小型トラックの後退灯及び排気ガスの再循環装置のリコールについて

平成 23年6月2日

リコール届出番号2759

①改善箇所説明図

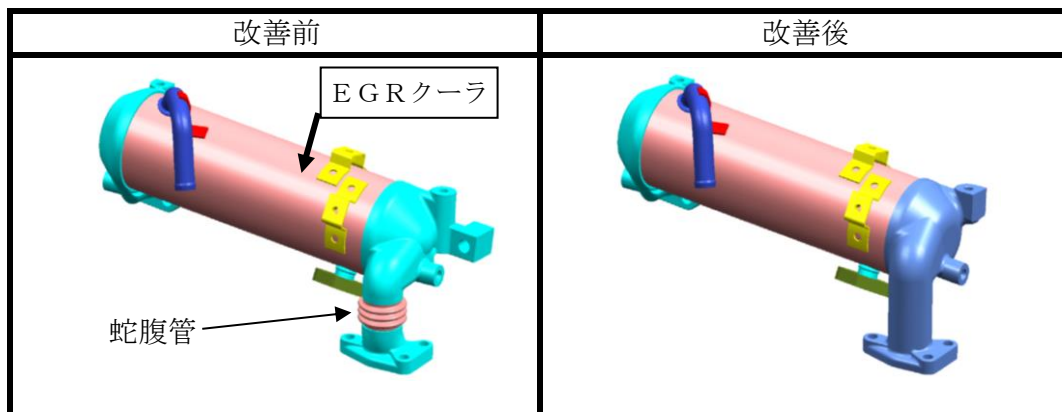
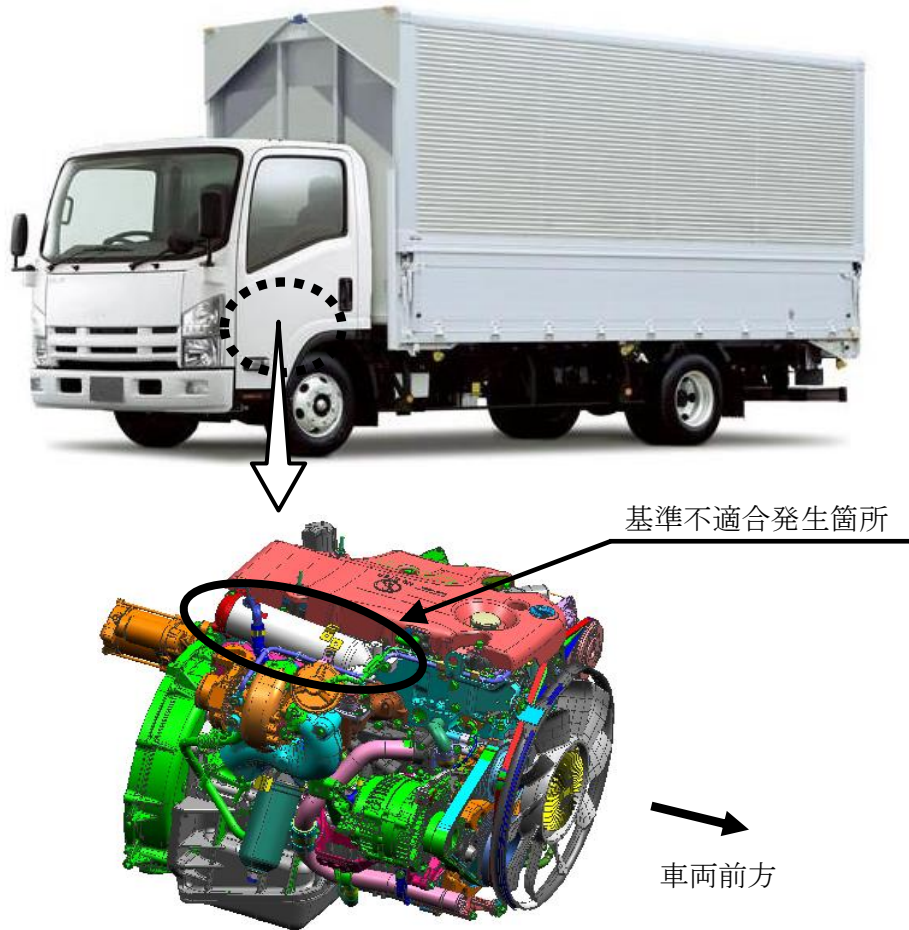
小型トラックの手動変速機において、変速機がバックギヤに入っていることを検知する後退灯スイッチのハーネスの配索が不適切なため、ハーネスの固定ブラケットの振動によりハーネスが折れ曲がり、被覆が損傷することがある。そのため、そのままの状態で使用を続けると、ハーネスが断線し、バックギヤに入っているのにもかかわらず、後退灯が

改善の内容：
 全車両、後退灯スイッチのハーネスを点検し、損傷している場合は後退灯スイッチを新品に交換するとともに、配索を変更する。また、ハーネスが損傷していなかったものは、配索を変更する。

識別：後退灯スイッチ近傍のフレームに識別ペイント（白色）を塗布する。
